Zadeva: **STALIŠČA DO PRIPOMB NA JAVNO PREDSTAVLJEN IDEJNI PROJEKT UREDITVE IN RAZŠIRITVE POKOPALIŠČA VOJNA VAS**

## Stališča do pripomb na javno obravnavan Idejni projekt ureditve in razširitve pokopališča Vojna vas

Idejni projekt ureditve in širitve pokopališča Vojna vas je bil javno obravnavan dne 06.12.2017, obravnava je potekala v Pastoralnem centru in je trajala od 16.00 – 17:45.

PRIKAZ LEGE OBJEKTA

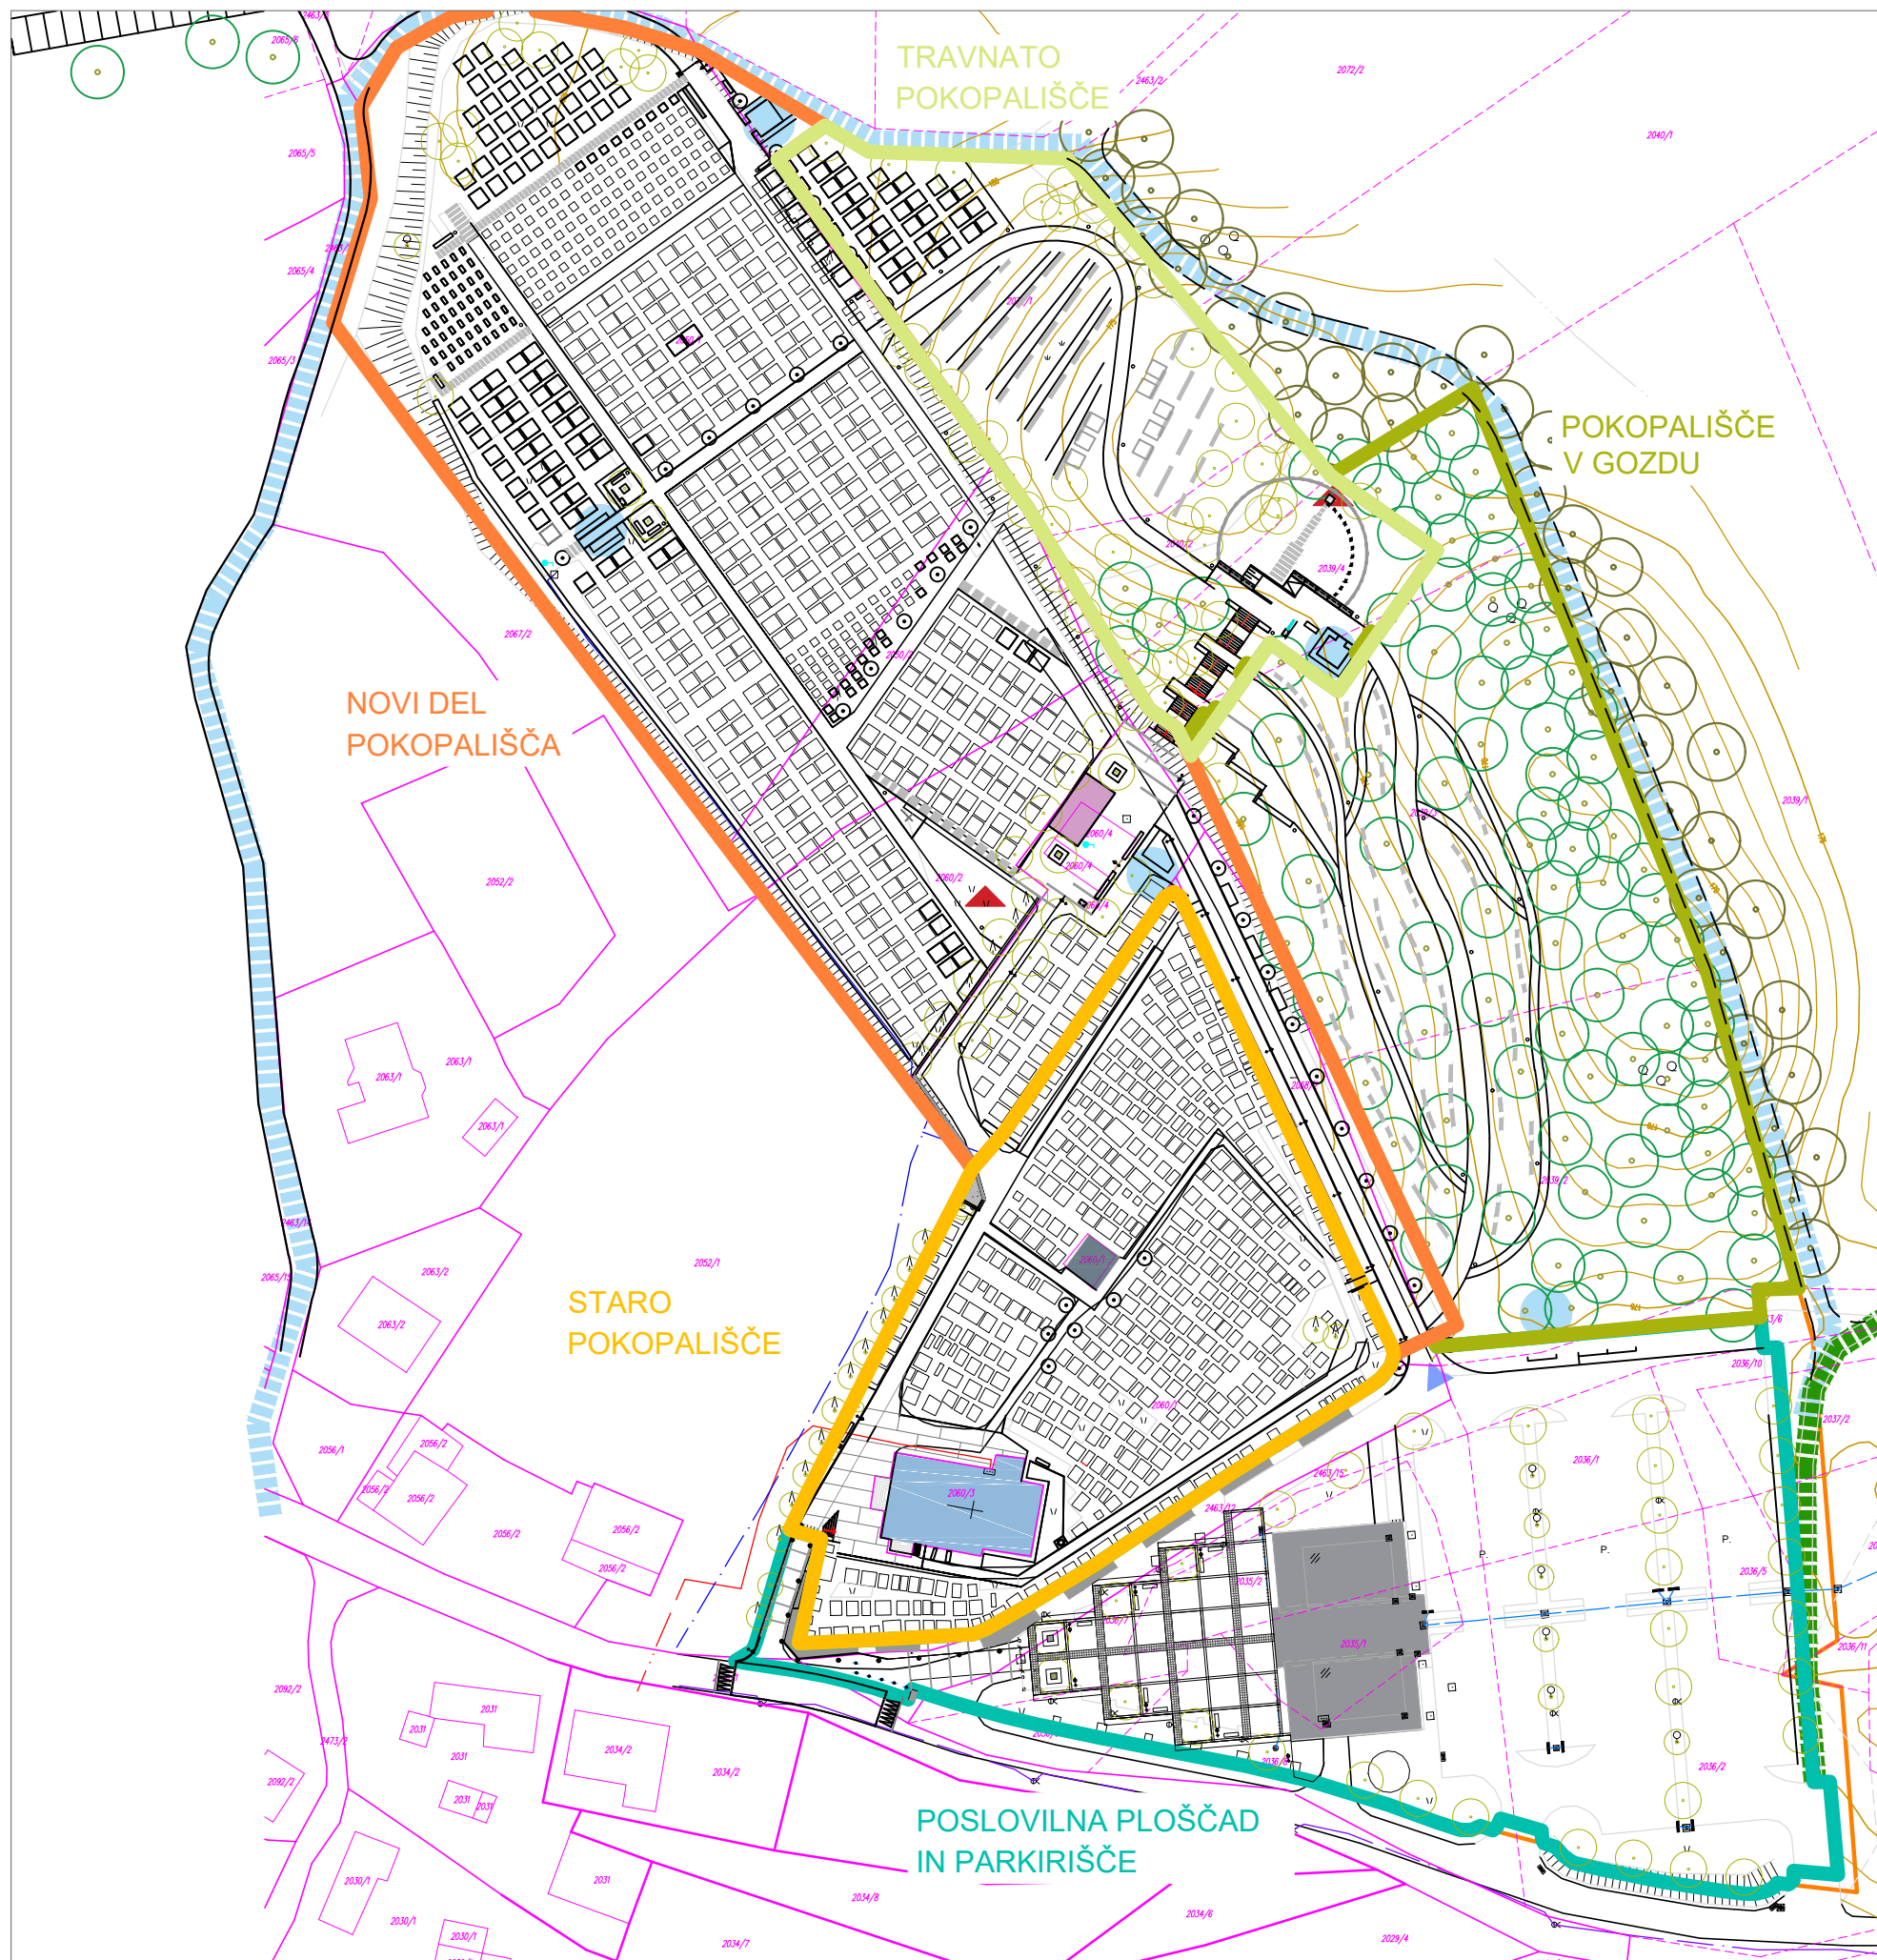
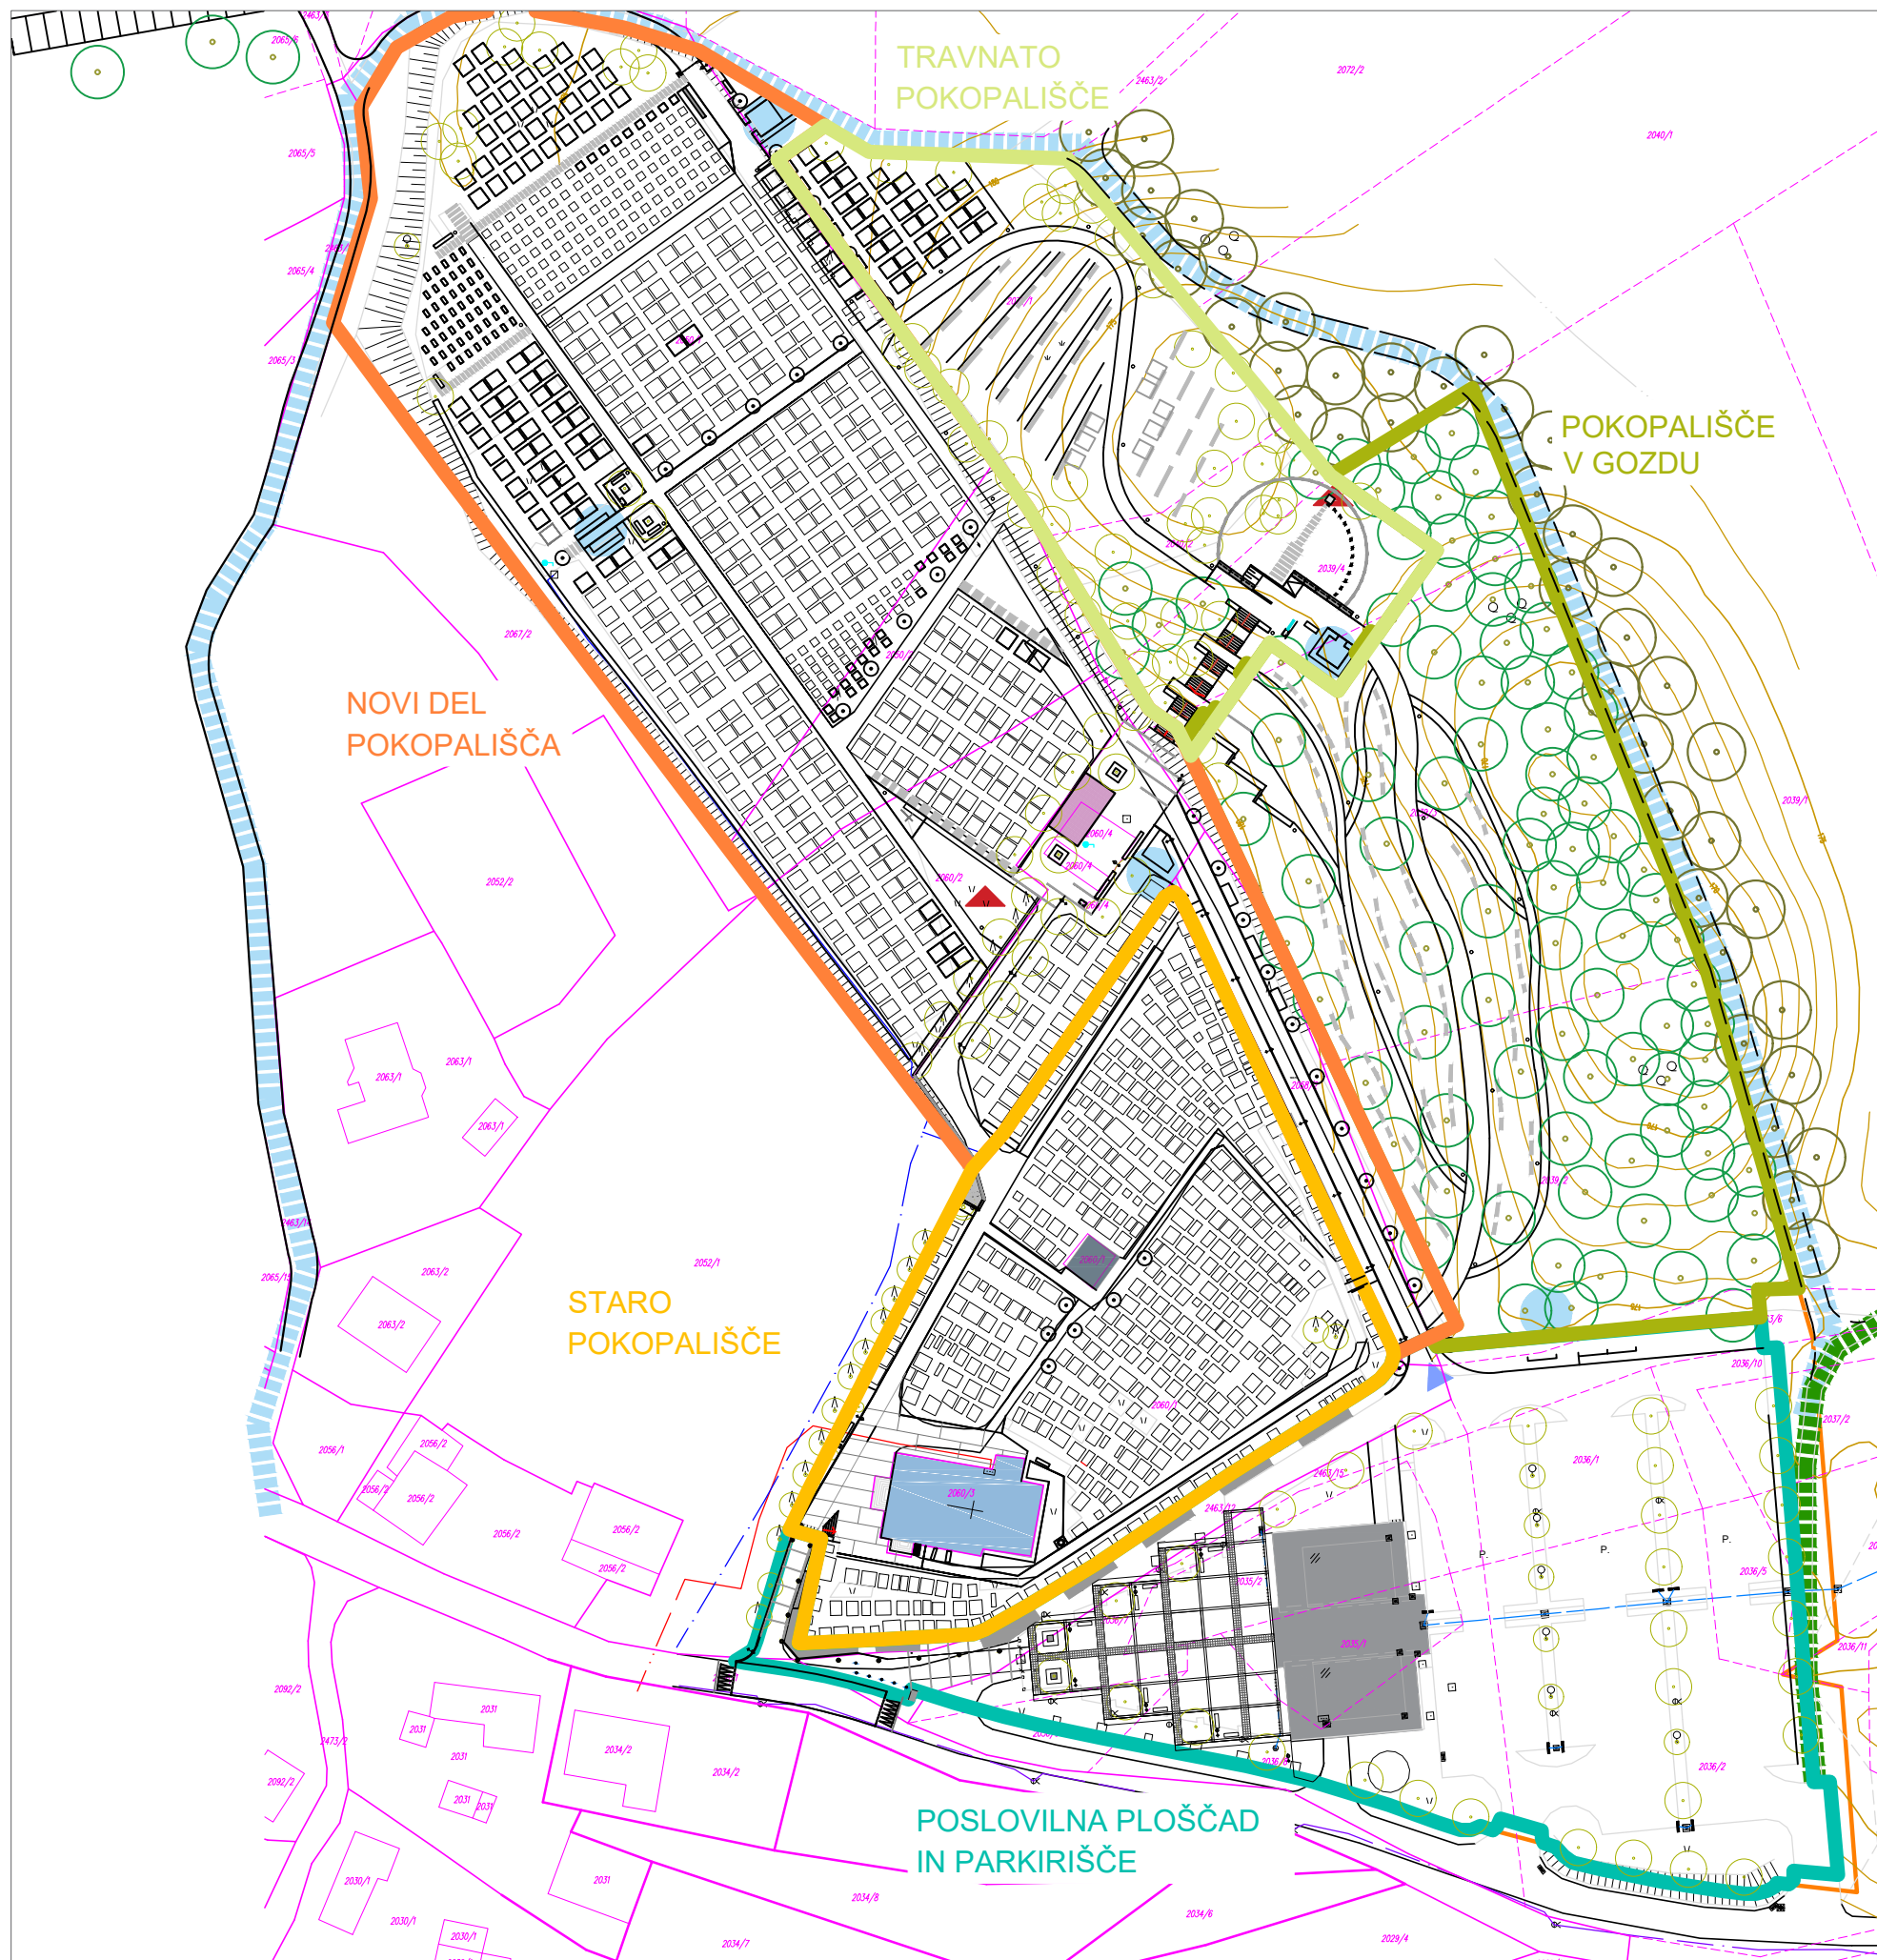
1. Pripombodajalec je predlagal, da se ciprese, ki rastejo ob glavni dostopni poti na pokopališče, zamenja s kakšnim drugim rastjem, ki ne povzroča toliko smeti na nagrobnikih.

2. Pripombodajalec je predlagal, da se iz istega razloga kot pri pripombi št. 1, tudi breze ne uporablja za ureditev pokopališča, se uporabi vrste kot so javor in catalpa.

3. Pripombodajalec je izrazil mnenje, da pot na pokopališče ne bi smela biti odprta v smeri med cerkvijo in mrliško vežico (poslovilni plato) za vozila.

4. Pripombodajalec je podal pripombo glede tega, da mora biti pokopališče pripravljeno za 100 let naprej in da je treba prostor bolj izkoristiti, grobove pa postaviti enega zraven drugega.

5. Pripombodajalec je izrazil pohvalo in podporo projektu. Predlagal je postavitev križa na prvi zeleni trikotnik na novem pokopališču.

6. Pripombodajalec je izrazil podporo projektu. Predlagal je, da se posebno pozornost nameni avtomobilom, ki neobzirno prehajajo v notranjost obstoječega pokopališča.

7. Pripombodajalec je izrazil negativno stališče do širitve pokopališča, zaradi že trenutne preobremenjenosti dostopne ceste in mnenje, da je najprej treba urediti cesto in pločnik.

8. Pripombodajalec je predlagal, da mora biti cesta preko naselja do pokopališča širša in mora upoštevati evropske normative glede tega. Projekt ima po njegovem napake. V kolikor infrastruktura ne bo urejena, je treba pokopališče preseliti na primernejšo lokacijo.

9. Pripombodajalec je izrazil podporo projektu in načrtovanim pešpotem do območja. Kot možnost peš dostopa je predlagal dve varianti, iz ceste skozi vas, pri podrti lipi proti severnemu dostopu ali iz severne smeri, mimo športnega igrišča.

10. Pripombodajalec je predlagal, da se priključek dostopne ceste v območje pokopališča izvede iz 3. razvojne osi, ki je predvidena med Vojno in Dolenjo vasjo.

11. Pripombodajalec je predlagal, da je zidec pri raztrosu pepela potrebno izvesti v naklonu, pod kotom.

12. Pripombodajalec je predlagal, da se dostopna pot proti severnemu dostopu uredi v celoti, nekoliko širše, tudi za potrebe dostopa z motornimi vozili.

13. Pripombodajalec je poudaril, da je ob cesti skozi naselje potrebno predvideti pločnik. Invalidi bi naj imeli dostop do sredine pokopališča. Predlagal je, da se postavi objekt s klopmi, da se obiskovalec lahko vanj umakne pred vremenskimi nepravilnostmi.

14. Pripombodajalec je izpostavil problem parkiranja in predlagal rešitev, da bi se ob širitvi pokopališča izvedlo še eno dostopno cesto, ob njej pa organizirano parkirišče. Cesta bi potekala od obstoječega parkirišča proti severu do severnega dovoza, ki ni smiselno brez možnosti parkiranja.

15. Pripombodajalec je predlagal parkirno hišo in tretjo razvojno os v tunelu zaradi vpliva hrupa na pokopališče.

16. Pripombodajalec je predlagal, da se po vsem pokopališču poleg razsvetljave uredi tudi ozvočenje celotnega pokopališča.

17. Pripombodajalec je bil mnenja, da se parkirišče lahko razširi proti vzhodu, tudi do 3. razvojne osi.

18. Predlagano je bilo, da se konfini umaknejo bolj proti opornem zidu, da se omogoči umik kmetijskim strojem.

Stališče: **Pripomba se upošteva.** V idejni zasnovi se predvidi možnost menjave cipres ob pokopališču v pasu od križa do servisnega vozlišča, v kolikor bo s tem soglašal tudi lastnik zemljišč na katerih so ciprese posajene.

Stališče: **Pripomba se delno upošteva.** Predlog glede vrst kot so javor in catalpa je že upoštevan v idejni zasnovi. Breze se predvidi le na delih pokopališča, kjer ni grobov, na vozliščih in v izteku prostora v krajino.

Stališče: **Pripomba je že del idejne rešitve ureditve in širitve pokopališča.** Pot bo zaprta s konfini in prevozna za pooblaščen osebe, komunalno vozilo ipd.

Stališče: **Pripomba se ne upošteva.** Predlog ureditve in širitve pokopališča je pripravljen vsaj za nadaljnjih 30 let. V kolikor bo prišlo do potreb po gostejših žarnih pokopih se pokopališče v gozdu zgosti ali izvede več kolumbarijev (zid s prostori za shranjevanje žar), ki so že predvideni na SZ strani pokopališča v gozdu. .

Stališče: **Pripomba se upošteva.** Na prvi zeleni (travnati) trikotnih novega pokopališča se umesti križ.

Stališče: **Vsebina pripombe je že del idejne rešitve ureditve in širitve pokopališča.**

Stališče: **Pripomba se ne upošteva.** Ureditev ceste preko naselja Vojna vas, ni predmet projekta Idejne zasnove ureditve in širitve pokopališča.

Stališče: **Pripomba se ne upošteva.** Ureditev ceste preko naselja Vojna vas, ni predmet projekta Idejne zasnove ureditve in širitve pokopališča. Širitev pokopališča na območju obdelave je del veljavnega prostorskega načrta Občine Črnomelj, v kolikor pripombodajalec meni, da je to potrebno, naj poda vlogo za spremembo OPN.

Stališče: **Vsebina pripombe je že del idejne rešitve ureditve in širitve pokopališča.**

Stališče: **Pripomba se ne upošteva.** Državni prostorski načrt za 3. razvojno os je bil ravno sprejet (Uredba o državnem prostorskem načrtu za državno cesto od priključka Maline do mednarodnega mejnega prehoda Metlika in priključka Črnomelj jug, Uradni list RS, št. 70/17), morebitne pripombe na načrtovane izvoze so predmet sprememb DPN.

Stališče: **Vsebina pripombe je že del idejne rešitve ureditve in širitve pokopališča.**

Stališče: **Pripomba se smiselno upošteva.** Dostopne poti v predlaganem delu so sicer že upoštevane v projektu ureditve in širitve pokopališča, čeprav segajo izven meje obravnave in so podane le kot predlog občini. Širitev poljske poti iz naselja proti športnemu igrišču na severu se bo upoštevala kot del tega predloga.

Stališče: **Vsebina pripombe je že del idejne rešitve ureditve in širitve pokopališča.** Pripomba glede dostopa invalidov in načrtovanega objekta za zavetje na pokopališču je že del predlaganih rešitev, pripomba glede pločnika pa ni del obravnavanega projekta (glej stališče na pripombo št. 8).

Stališče: **Pripomba se smiselno upošteva.** Predlagana obvozna dostopna pot na vzhodnem robu pokopališča bo predlagana dolgoročno, kot strokovna podlaga za morebitno spremembo OPN. Ob severnem dostopu na območje so parkirišča predlagana že v obstoječi rešitvi. V obeh primerih gre za območja širše kot je območje obravnave.

Stališče: **Pripomba se ne upošteva.** Izvedba parkirne hiše za pokopališče ni smiselna rešitev z ekonomskega vidika, saj so povečane potrebe po parkiranju pojavijo le ob pogrebih, ob prvem novembru in občasnih mašah. Državni prostorski načrt za 3. razvojno os je bil ravno sprejet (Uredba o državnem prostorskem načrtu za državno cesto od priključka Maline do mednarodnega mejnega prehoda Metlika in priključka Črnomelj jug, Uradni list RS, št. 70/17), morebitne pripombe na načrtovane ureditve so predmet sprememb DPN.

tališče: **Pripomba se upošteva.** Poleg razsvetljave se na pokopališču predvidi tudi ozvočenje.

Stališče: **Pripomba se ne upošteva.** Na območju predlagane širitve se nahaja v okviru sprejetega DPN, območje je opredeljeno arheološko območje (EŠD 29926, Vojna vas- Arheološko najdišče Gradež), prostor pa je tudi namenjen ohranitvi gozdne poti.

Stališče: **Pripomba se ne upošteva.** Konfini so postavljeni optimalno, da zagotavljajo možnost uporabe v smislu »drop off«, kjer lahko osebno vozilo na kratko ustavi in odloži potnika, če gre za ostarelega ali invalida, da ima bližji dostop do pokopališča. Prav tako je izmikališče za srečanje z drugimi vozili, ni pa prostor namenjen parkiranju vozil, kar bi bilo z morebitnim večanjem območja mogoče. Parkiranje v tem delu že v obstoječem stanju za časa pogrebov pomeni večjo oviro in povzroči izogibanje celega sprevoda parkiranemu vozilu.
